III/1096 Čtyřkoly, rekonstrukce mostu ev.č. 1096-1

Číslo ZBV:

3.3

Změnový list

Skála strana Čtyřkoly – výkop pro základ OP1

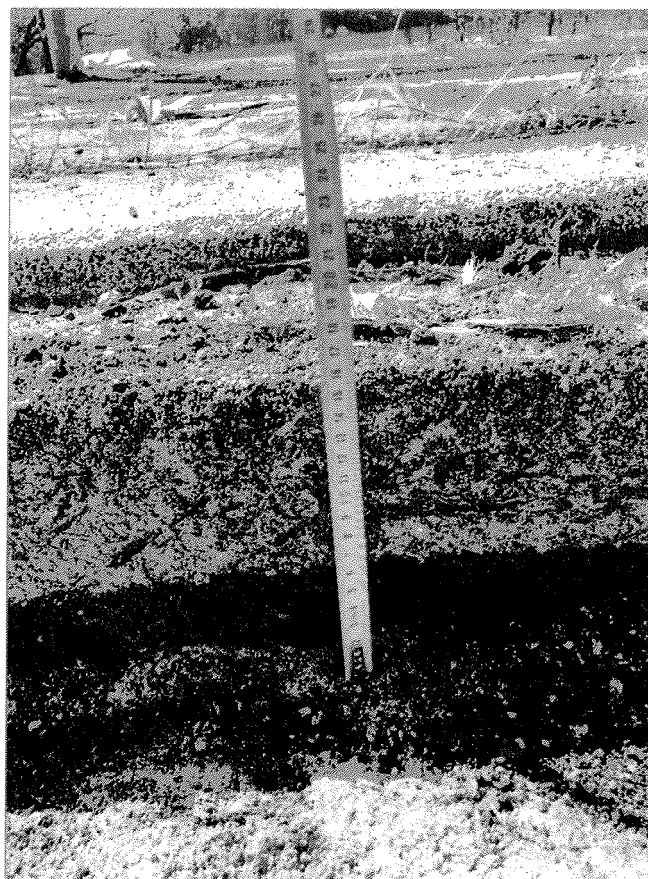
Dle odborného odhadu převyšuje vytěžený profil více jak 75% vyšší třídy těžitelnosti, považuje se tudíž celý sledovaný profil za třídu III. z hlediska těžitelnosti a rozpojitelnosti ve smyslu ČSN 73 6133.

Skála strana Pyšely – výkop pro základ OP4

Tloušťka frézinku + TAHOKOV

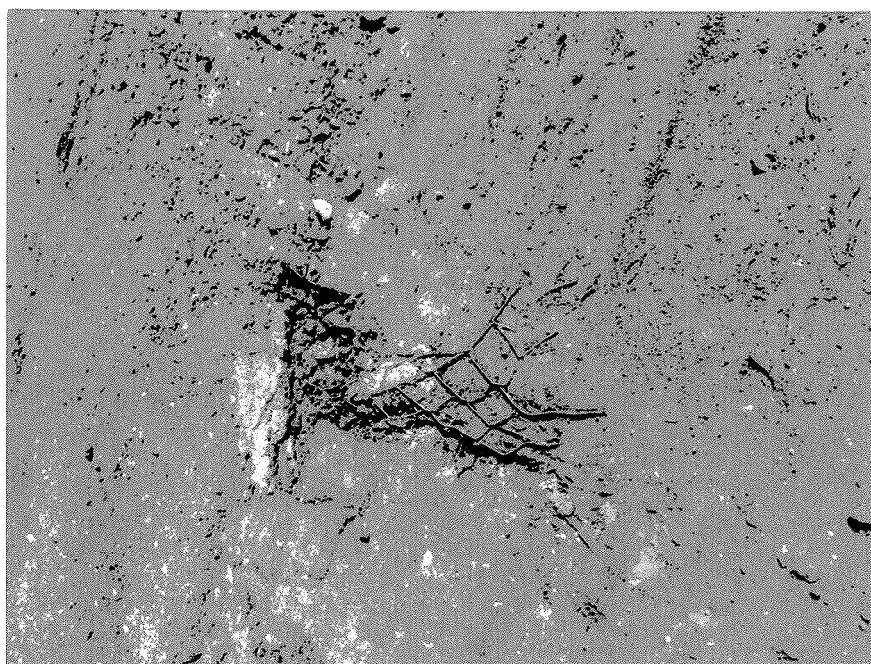
Při frézování vozovky na mostě bylo zjištěno, že tl. frézované vozovky je ve skutečnosti 150 mm, v PDPS byl uveden odhad tl. pouze 50 mm. Dále byla v asfaltové vrstvě zastížena výztužná síť TAHOKOV, z tohoto důvodu byl frézink odvezen na skládku.

TAHOKOV
